Panamá, 25 de abril de 2024

En atención a nota DEIA-DEEIA-AC-0040-0404-2024 del 4 de abril de 2024, damos respuesta a la primera información aclaratoria a la modificación del Estudio de Impacto Ambiental (EIA) Categoría II, titulado "BARRIO FINO", a desarrollarse en el corregimiento Buena Vista, distrito de Colón, provincia de Colón.

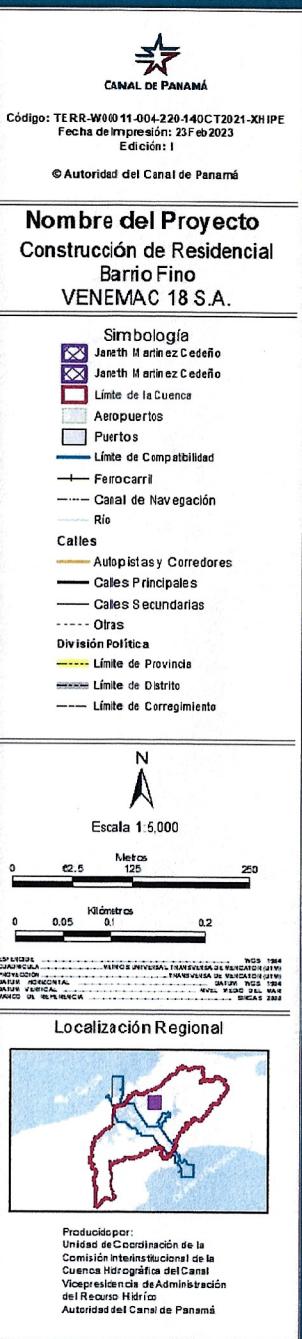
1. *En el punto B- Aspectos de la Modificación, se aportan las coordenadas del proyecto objeto a modificar (superficie 1.353 has), al igual que la huella del proyecto recomendado por la ACP (superficie 7.390 m²) y el área de la PTAR. Aunado a esto, la verificación de DIAM, mediante el MEMORANDO-OIAM-0462-2024, indica que el área del Proyecto -Modificación está bajo las siguientes categorías dentro de Ley 21: 0.012 % Agrícola, 77.685 % Forestal - Agroforestal, 22.30% vivienda-baja densidad. En cuanto a la Huella del proyecto - recomendada por ACP, mantiene las siguientes categorías dentro de Ley 21: 90.72% forestal agroforestal, 9.27% vivienda-baja densidad. Sin embargo, no queda claro si el proyecto se va acoger a la superficie recomendada por el ACP o mantendrá el alcance del área del proyecto con una superficie a modificar de 1.353 hectáreas. Por lo antes señalado se le solicita:*

a. ***Aclarar la superficie del proyecto a modificar (1.353 has), toda vez, que la misma no es acorde con lo recomendado por el ACP.***

Queremos aclarar que las coordenadas presentadas en el cuadro superior **no corresponden a la huella del proyecto**, estas son las coordenadas únicamente a las 22 viviendas construidas que hacen una superficie de 7,390 m2.

Lo correcto, de la superficie del proyecto solicitada en la presente modificación es lo indicado en la nota emitida por la Autoridad del Canal de panamá (ACP) 2023APO003-01 del 12 de septiembre de 2023 (Adjunta), en la cual aprueba las áreas intervenidas a la fecha por la empresa promotora, y que actualmente existe algún tipo de infraestructuras construidas (lotes 1 y 2), que igualmente es la huella del proyecto, que alcanza una **superficie total de 1.353 hectáreas** (ver a continuación; coordenadas, plano aprobado e imágenes del área aprobada por ACP):

COORDENADAS DEL ÁREA OBJETO DE MODIFICACIÓN – DATUM WGS84 AREA TOTAL = 1 HAS + 3533.80 M2			
SEGREGADO LOTE 1 Y LOTE 2		AREA= 0 HAS + 3133.80 M2	
ESTACION		COORDENADAS	
1	2	N 1026418.189	E 641525.366
2	2-A	N 1026375.465	E 641615.780
2-A	4-A	N 1026230.803	E 641547.421
4-A	1	N 1026273.527	E 641457.007

MAPA HIDROGRAFÍA 1:15,000.
Proyecto: BARRIO FINO. Promotor: VENEMAC 18, S.A.
Ubicación: Corregimiento de Buena Vista, Distrito de Colón, Provincia de Colón.

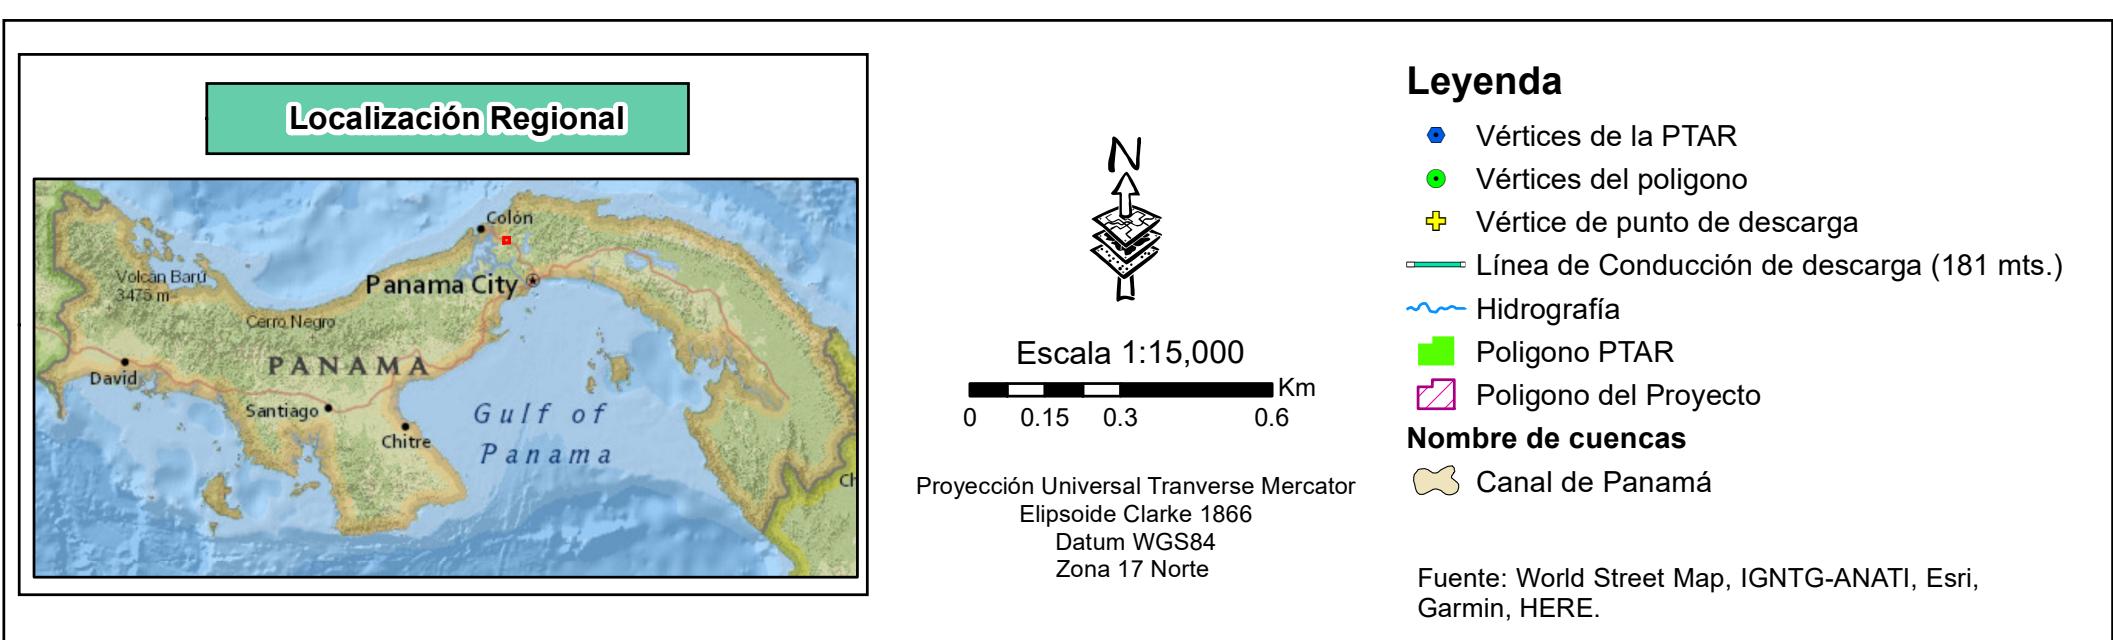
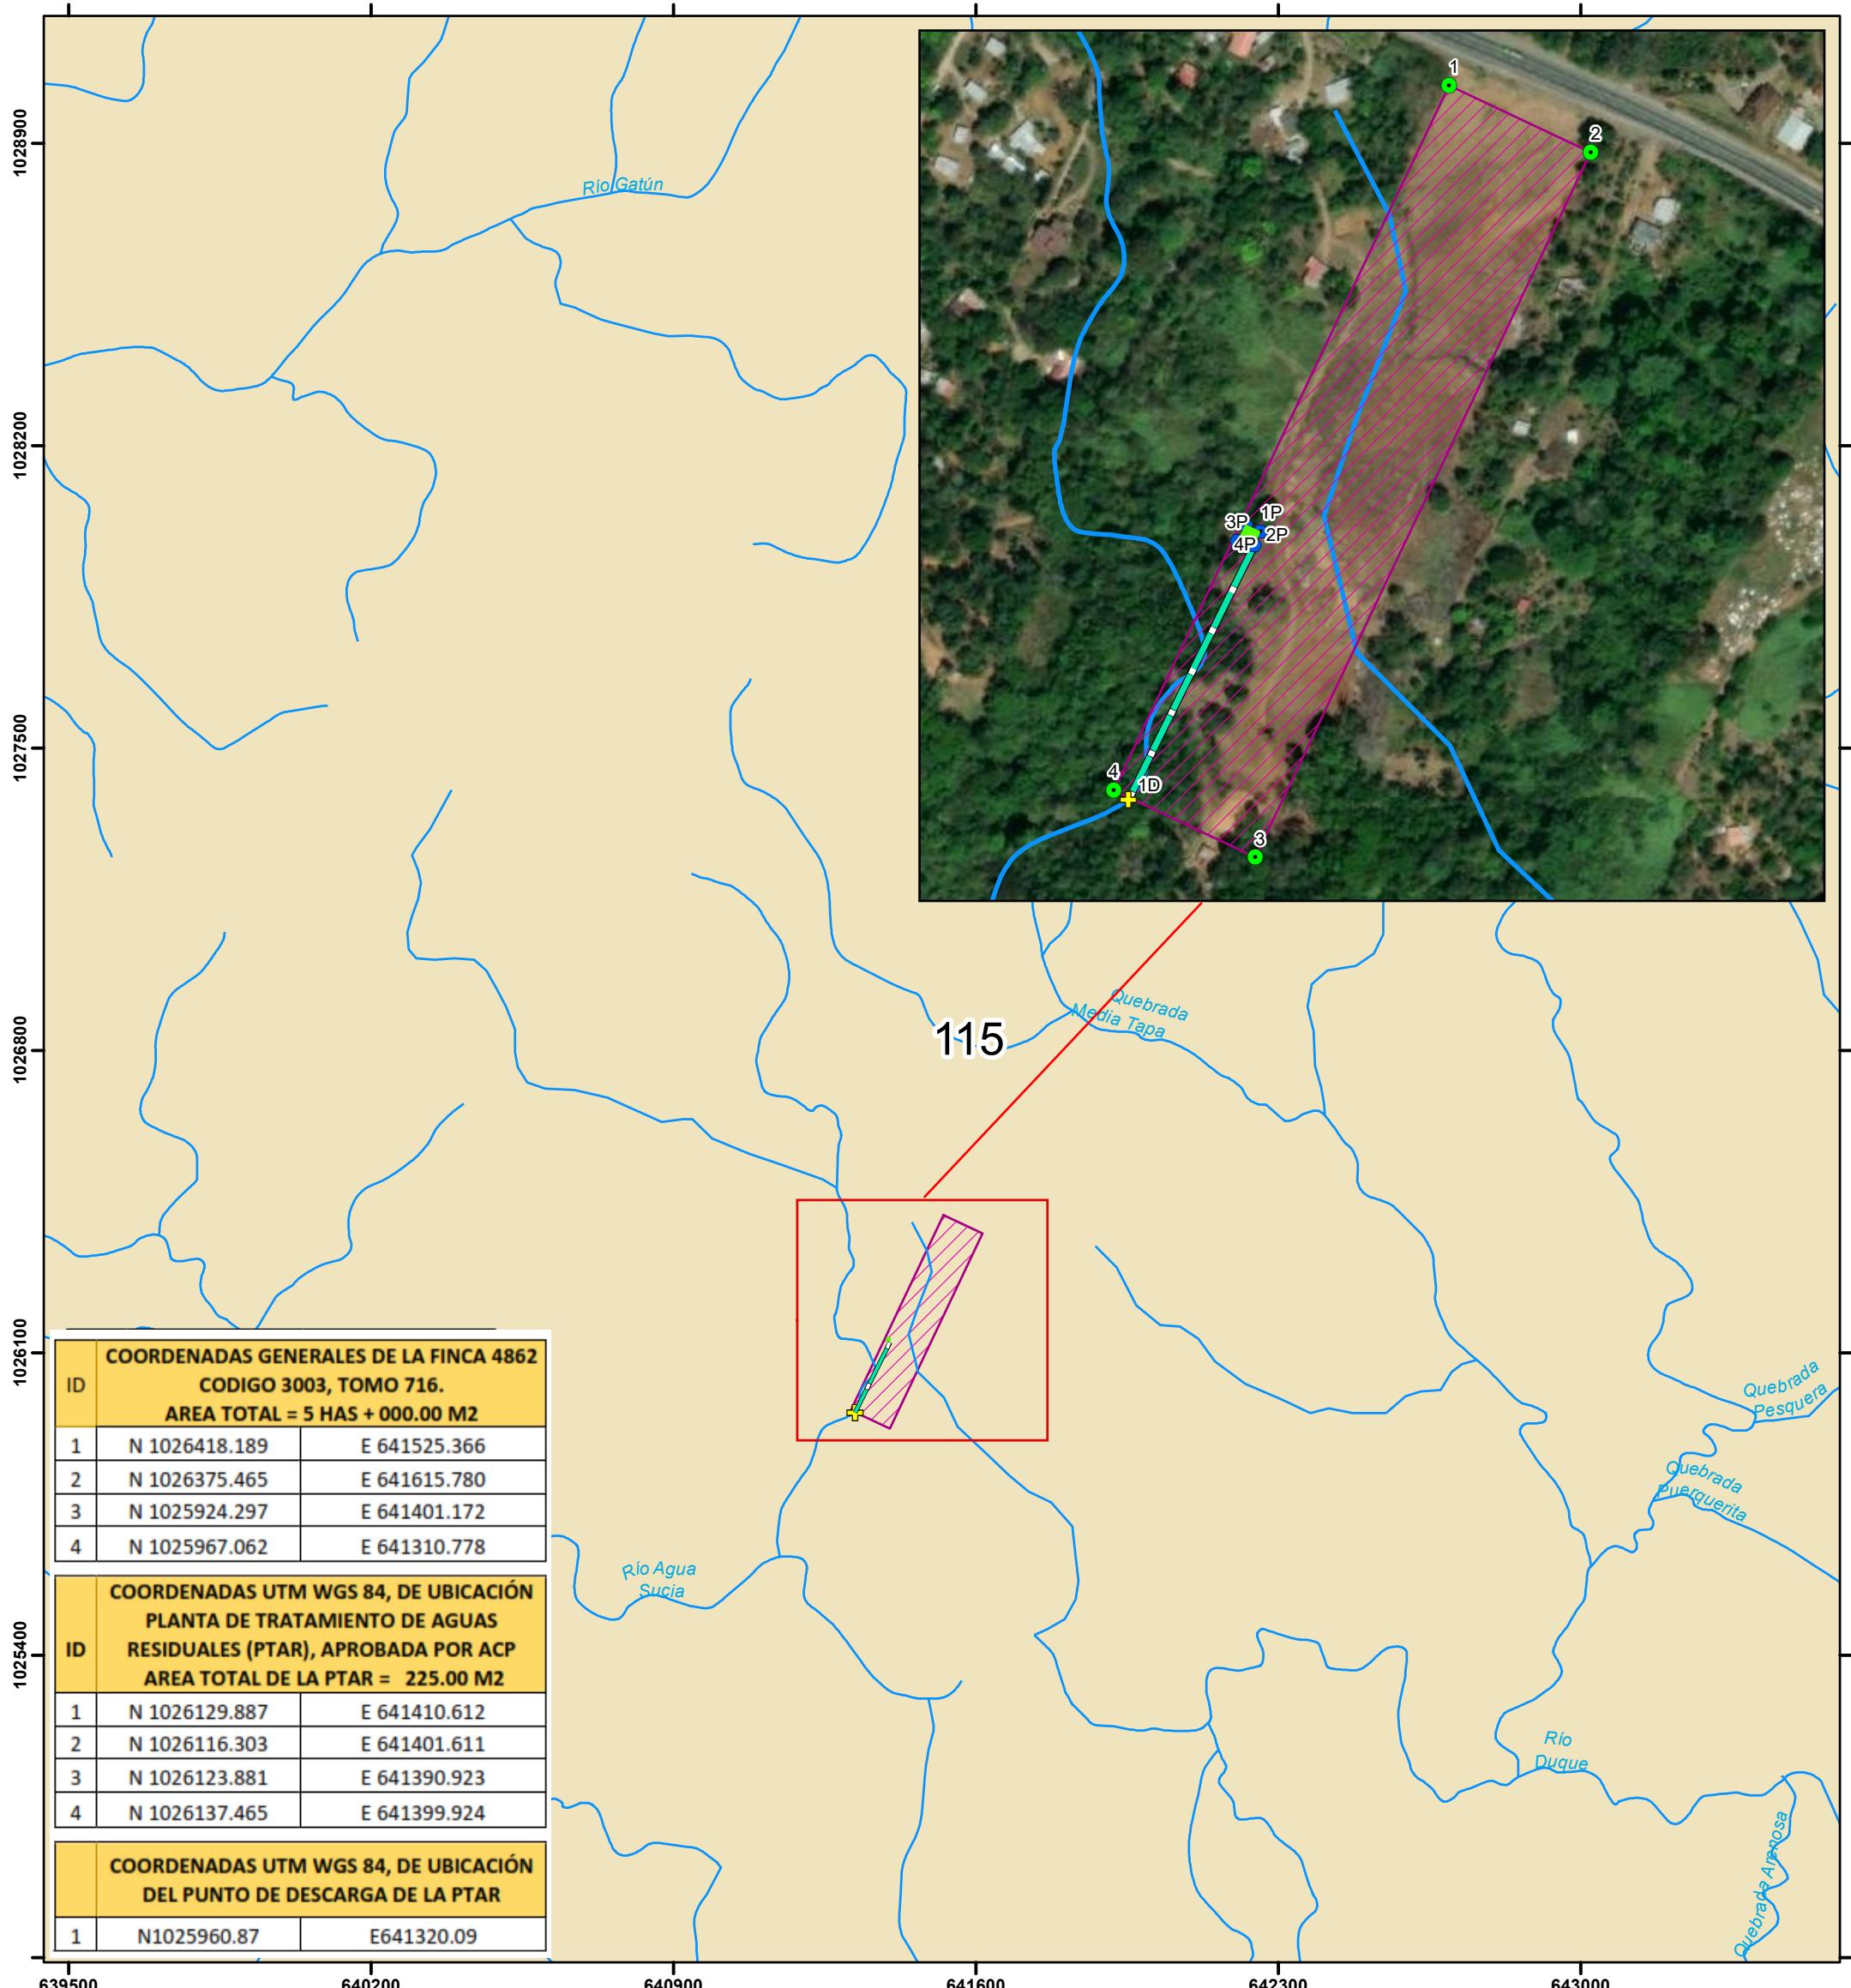
c. Aclarar si el proyector mantendrá el mismo punto de descarga aprobado mediante la Resolución DIEORA-IA-136-2013.

Respuesta: Las aguas residuales procedente de la PTAR, serán descargada sobre la misma corriente hídrica denominada Quebrada Bonita, que atraviesa el polígono en su parte final. Sin embargo, el punto de descarga será diferente al aprobado en la Resolución DIEORA-IA-136-2013, que tenía como coordenadas aprobadas: (1025827N - 0641308E).

Aun así, con las variaciones en el diseño que ha sufrido el proyecto, la empresa promotora mantiene la descarga de aguas residuales hacia la Quebrada Bonita que cruza por el polígono. Sin embargo, ubicó otro punto de descarga de las aguas residuales dentro de la propiedad, que se encuentra más cercano a la PTAR, en la coordenada UTM WGS84 **641320.09E - 1025960.87N.**

Este punto de descarga se encuentra a 181 metros de la PTAR, y toda la línea de conducción hasta su descarga, atraviesa únicamente la finca del promotor del proyecto. (Ver plano de redes hídrica adjunto)

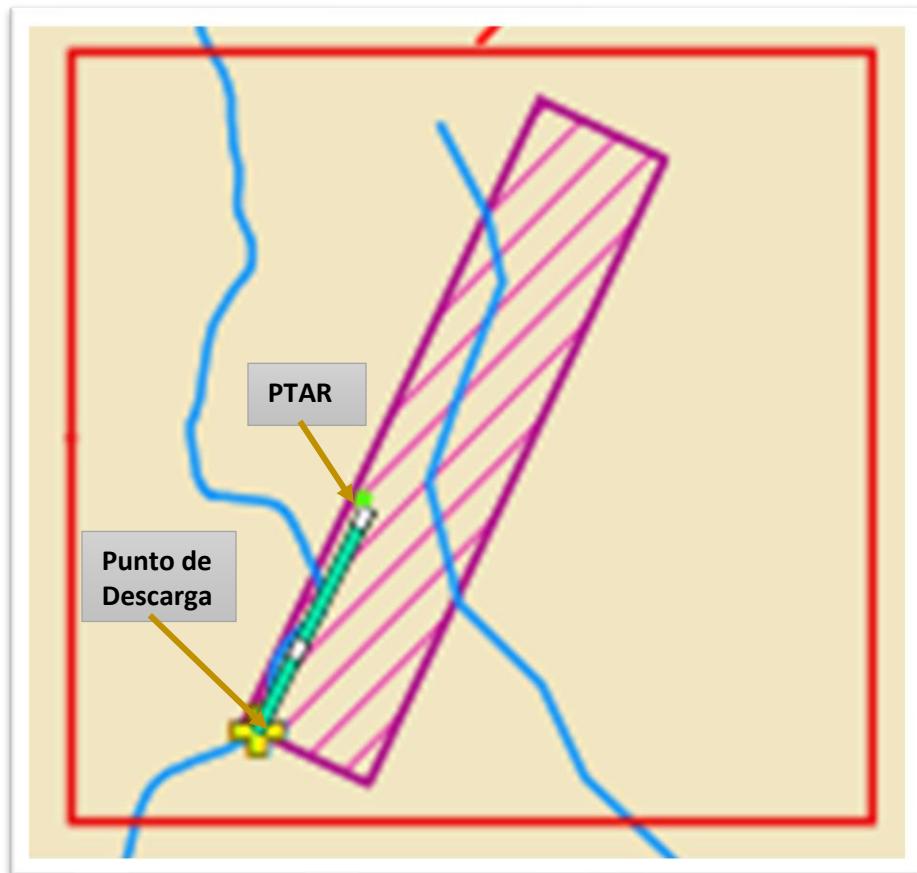
- d. En caso que varíe, presentar coordenadas UTM del área de la infraestructura necesaria para transportar las aguas residuales desde el área de la PTAR al punto de descarga indicado.

Respuesta: Como se mencionó en el punto anterior, se tendrá otro punto de descarga, ubicado a menos distancia de la PTAR, con la siguiente coordenada UTM WGS84 **641320.09E - 1025960.87N**.

El punto de descarga se encuentra a unos 181 metros de la PTAR, y toda la línea de conducción de tuberías de PVC hasta su descarga, atraviesa únicamente la finca del promotor del proyecto. Además, no será necesario infraestructura adicional a la aprobada en el Estudio de Impacto Ambiental, tal como se presenta en el siguiente diagrama:

ESQUEMA DEL REDISEÑO

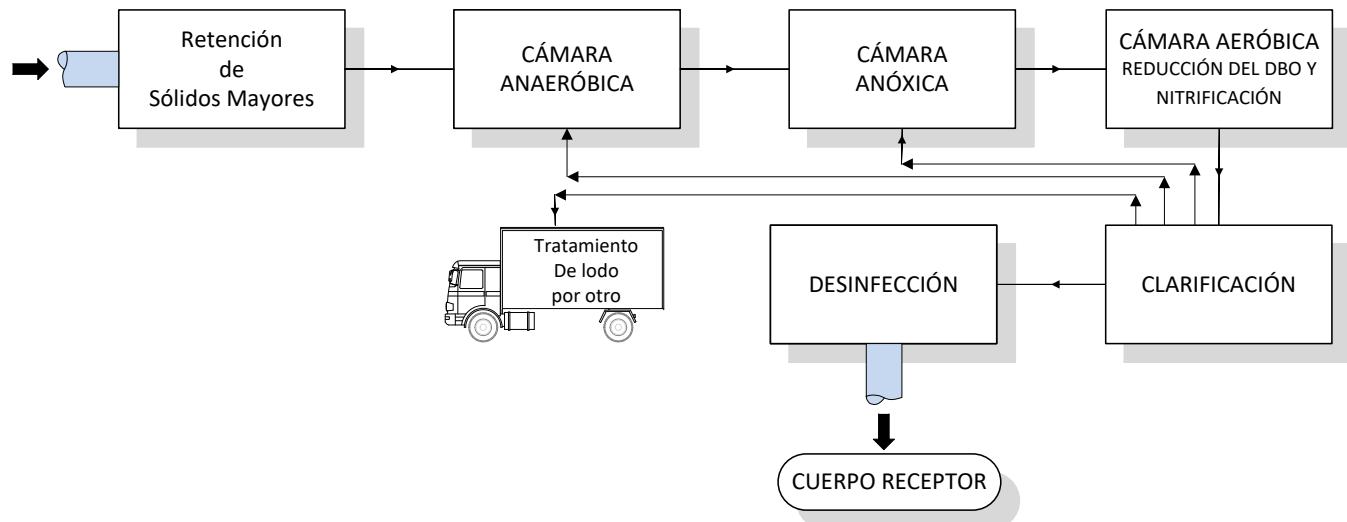
e. *Indicar las medidas de mitigación a implementar para el buen funcionamiento de la PTAR para evitar afectaciones a las comunidades aledañas y al ambiente.*

Respuesta: A fin tener una Planta de Tratamiento de Aguas Residuales de capacidad y funcionamiento óptima y de evitar afectaciones a las comunidades aledañas y al ambiente, la empresa promotora ha rediseñando la Planta de Tratamiento de Aguas Residuales existente para el cumplimiento de la Norma DGNTI-COPANIT 35-2019, para tratar un afluente procedente de 22 viviendas. Lógicamente previo a su instalación se debe contar previamente con los sello y aprobaciones de las autoridades que tienen competencia en el tema.

Con este rediseño se reduce el tamaño y capacidad de la planta construida, que estaba diseñada para 102 viviendas, además se realizará rectificación del Clarificador, ajustes de las paredes internas de la trampa de grasa y clarificador y construcción de la caseta de control. (ver cotizaciones y ficha técnica y cálculos de la planta a utilizar)

El rediseño de la planta de tratamiento de aguas residuales tendrá los siguientes componentes:

- Diseño y Construcción de una Cámara de Rejilla
- Rediseño y Construcción de una Caseta de Control
- Panel de Control y Protección de Motores
- Soplador VTL-050 como motor de 2HP, 230VAC/60hz/3fases
- Agitador tipo Corneta de 1 HP, 230VAC/60hz/1fase.
- MBBR para la Cámara Anóxica.
- Sistemas Airlift para el retorno de lodos para la Cámara Anóxica y Cámara Aeróbica desde el Clarificador
- Suministro e Instalación de un Dispensador de Cloro.
- Instalación de Refilla retenedoras del MBBR
- Instalación de las Tuberías y Accesorios de PVC
